ТЕХНИЧЕСКИЕ РЕШЕНИЯ

419114-СНБ.ТР

УСТРАНЕНИЕ НЕДОСТАТКОВ

ТИПОВЫХ РЕШЕНИЙ ДВУХПУТНОЙ КОДОВОЙ
АВТОБЛОКИРОВКИ ПРИ ОРГАНИЗАЦИИ
ДВУХСТОРОННЕГО ДВИЖЕНИЯ ПО ОДНОМУ
ИЗ ПУТЕЙ ПРИ КАПИТАЛЬНОМ
РЕМОНТЕ ВТОРОГО ПУТИ

419114 - СЦБ. ТР8А		
			ИСТРАННИКОВ НЕДОСТАТКОВ ТИПОВЫХ РЕШЕНИЙ АСУХИТУЮЩИХ КОРРОЗИИ АВ ПРИ ОРГАНИЗАЦИИ АСУХИТУЮЩЕГО АБНАЖЕНИЯ ДО РАМОНУ ИЗ ПУТЕЙ.		
И.КОНТР.				Всего	Лист
Нач.отд.	П.П.Рыков	60/2	1931	ТР	1
З.Т.М.	М.М.М.	60/2	1931		2
Р.М.Г.	М.М.М.	60/2	1931	Схема перегонных и	
				МПС

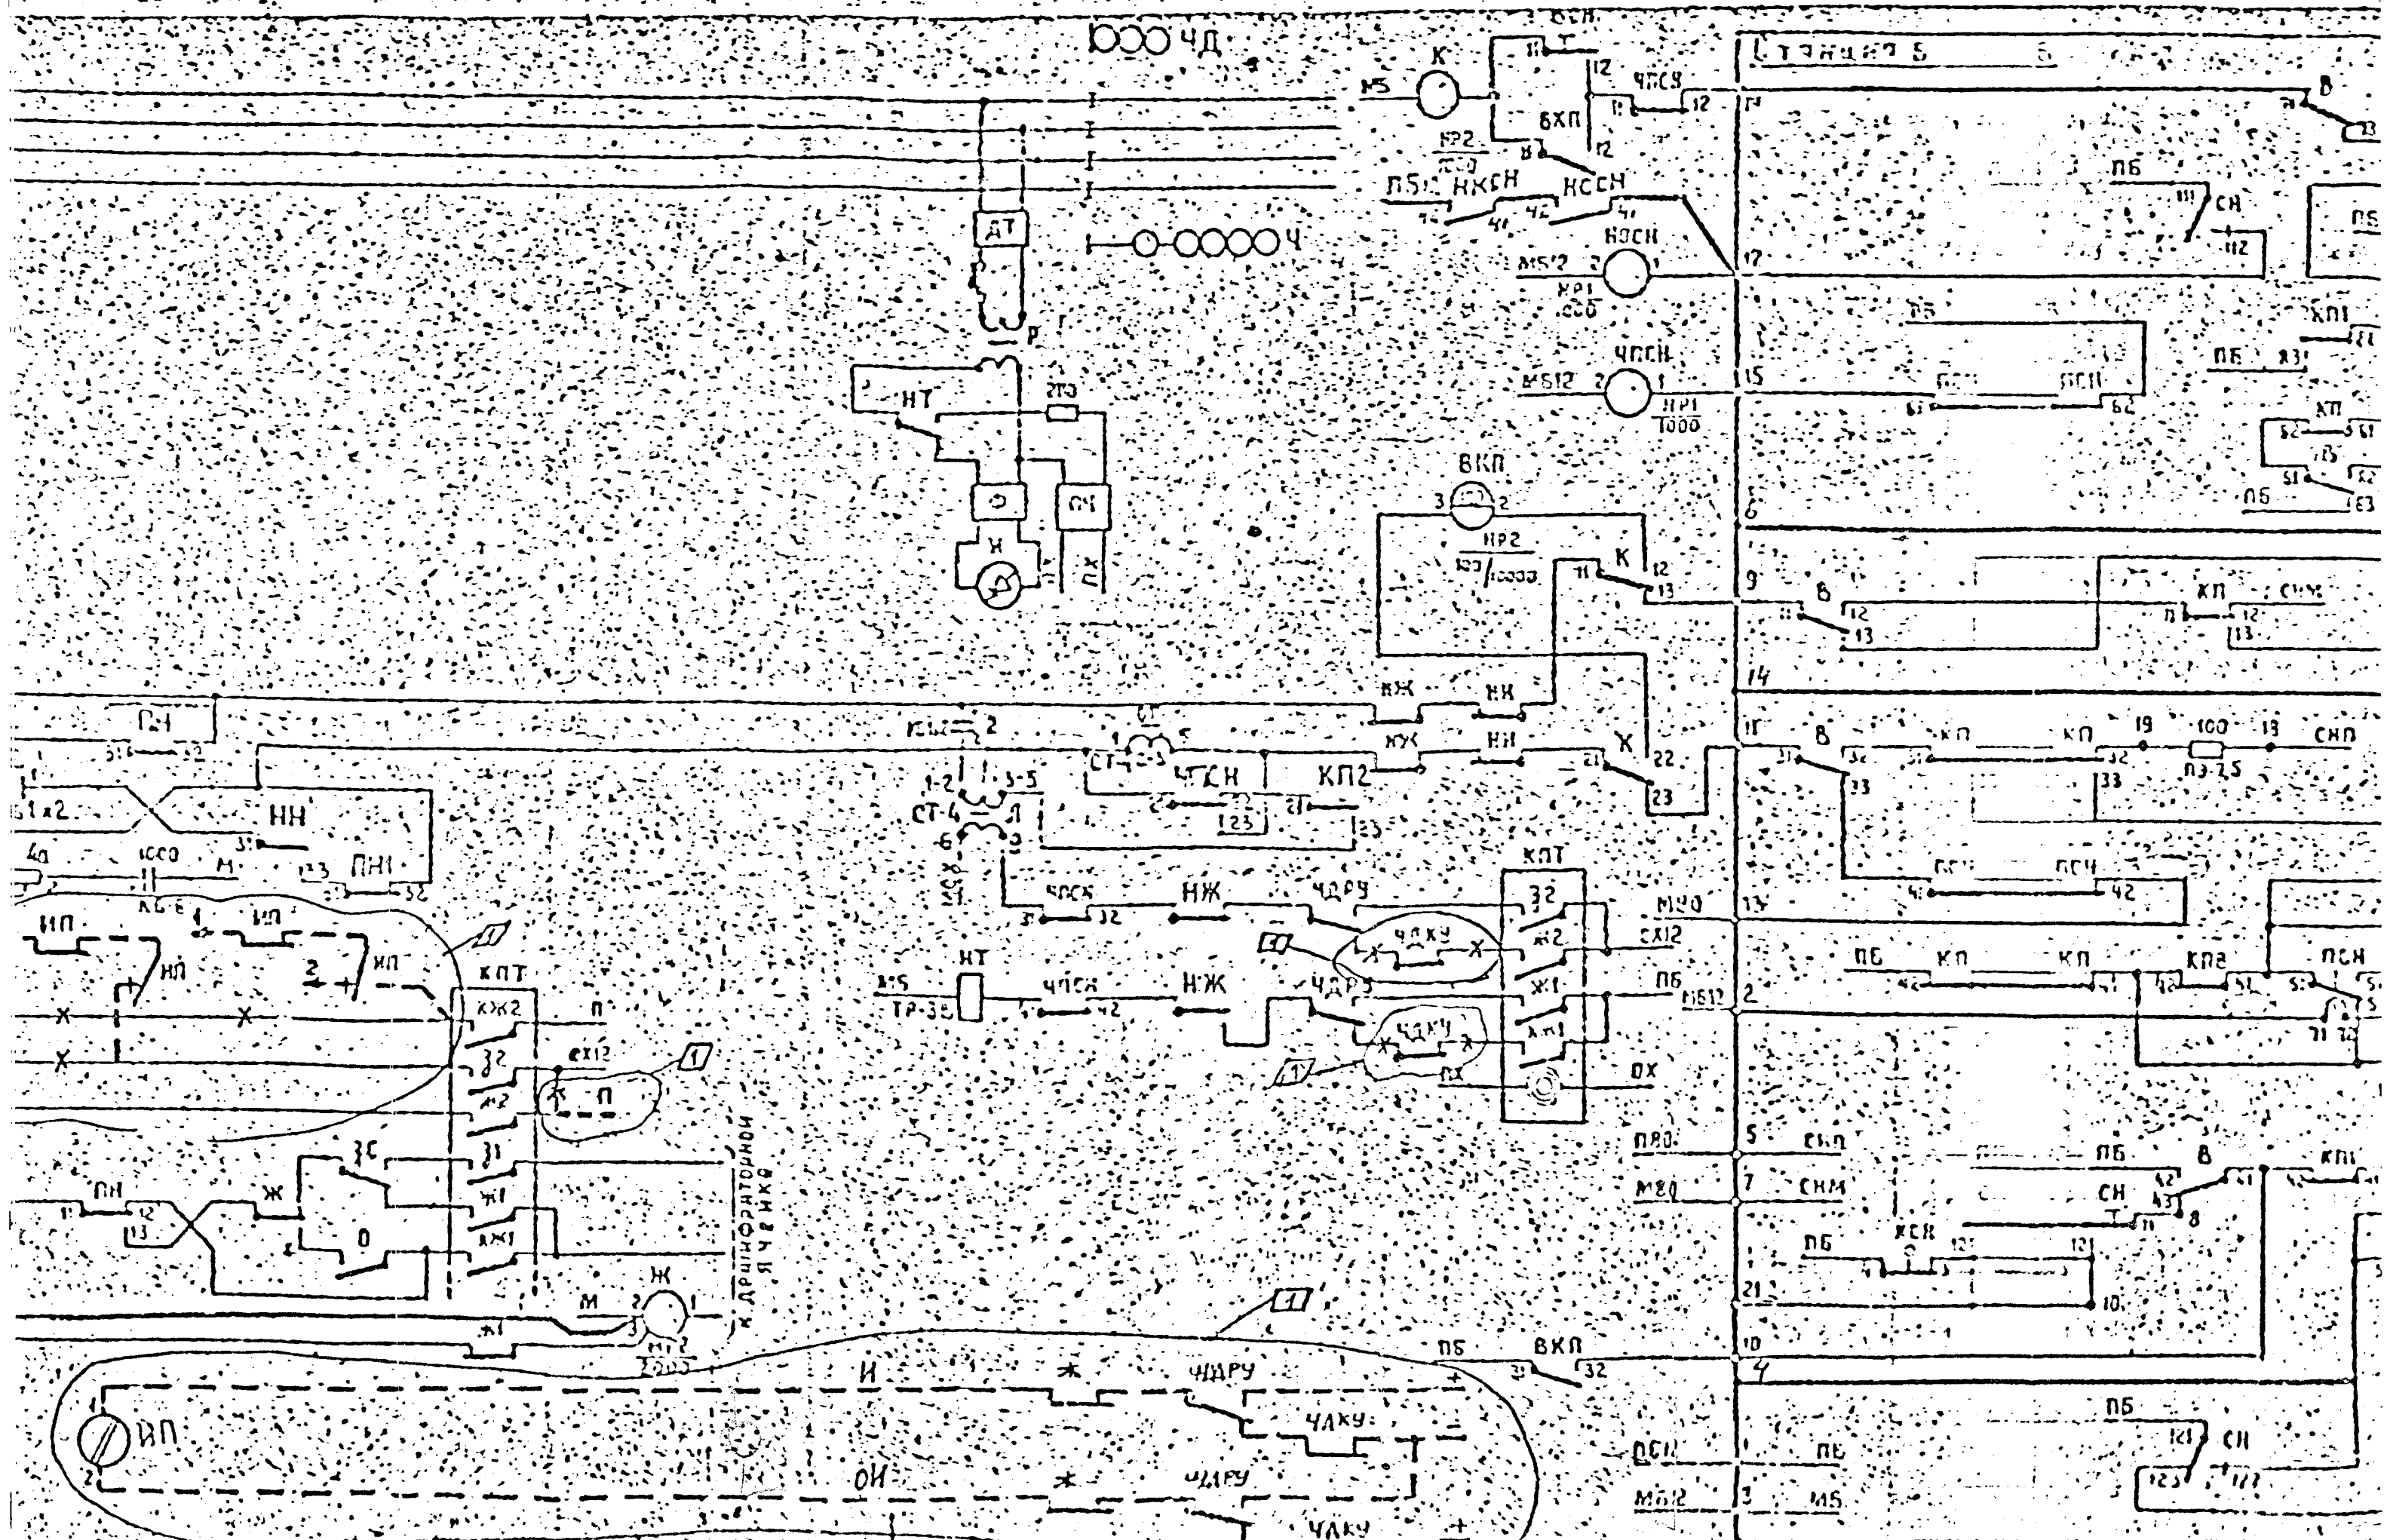
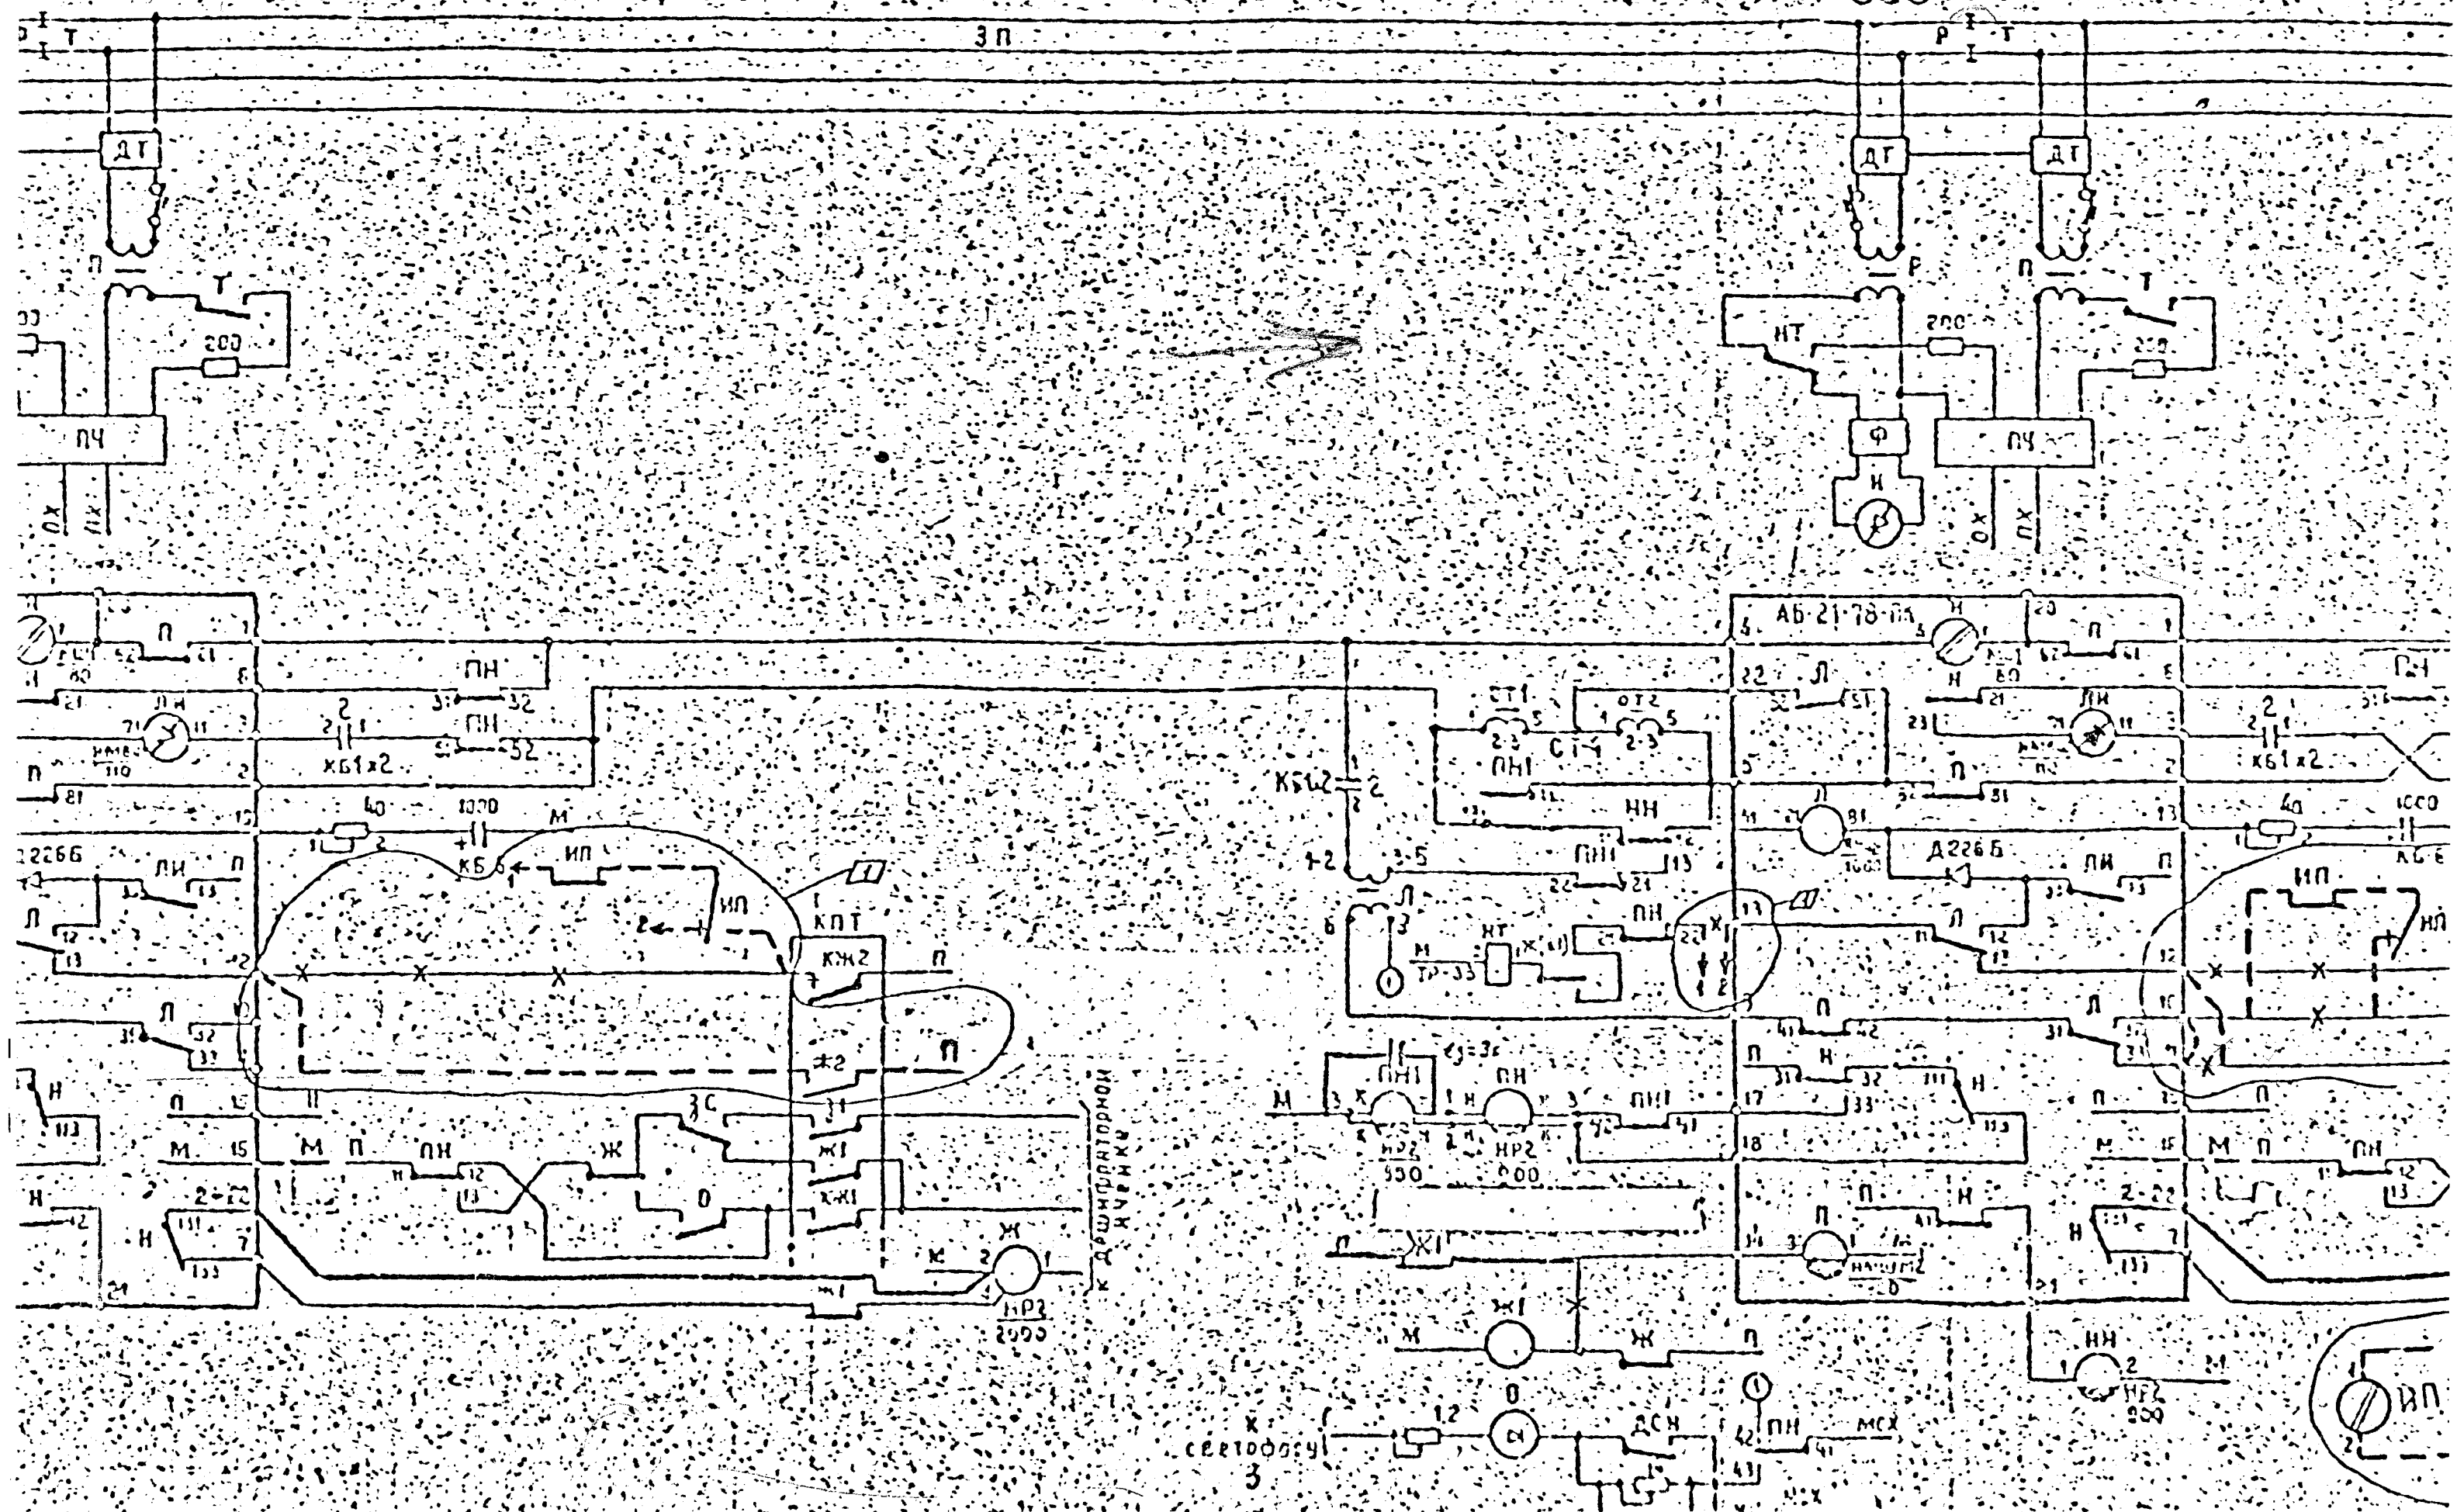
2.1. Схема перегонных и станционных переносных устройств /черт.419114-СИБ.ТР8А/

При установленном неправильном направлении движения и свободном перегоне от входного сигнала "Ид" коды в провода схемы смены не посылаются. По проводам И, ОИ от станции на сигнальную установку 3 подается обратная полярность. В результате этого на сигнальной установке 3 реле Л находится без тока

реле ИП находится под током обратной полярности. От входного сигнала "Чд" код не посылается, а от сигнальной установки 3 в рельсовую цепь будет посылаться код "КМ".

По проводам сменного направления от сигнальной установки 3 на сигнальную установку I код не посылается. В проводах И, ОИ подается прямая полярность. На сигнальной установке I реле Л без тока реле ИП под током прямой полярности. В рельсовую цепь от сигнальной установки I подается код "Л". От сигнальной установки I код в провода сменного направления не посылается.

При разрешающем показании входного сигнала "Чд" от него в рельсовую цепь подается код "Л". В проводах схемы сменного подается кодовый сигнал "З". В проводах И, ОИ прямая полярность. На сигнальной установке 3 реле ЛМ работает в импульсном режиме, реле Л встает под ток и реле ИП под током прямой полярности. От нее в рельсовую цепь будет подаваться код "З". Код "З" будет подаваться и в проводах схемы сменного направления для сигнальной установки I. В проводах И, ОИ подается прямая полярность для сигнальной установки I.

На листе I приведена схема изменений в проектные решения АБ-21-78И. На листе 2 показана схема включения линейного блока на сигнальной установке при двухпроводной схеме сменного направления. Монтаж станционных и линейных блоков не меняется.

4) Упомянутыми пунктирными линиями сущес-
твенно изменяя
в соответствии с техническими
решениями.
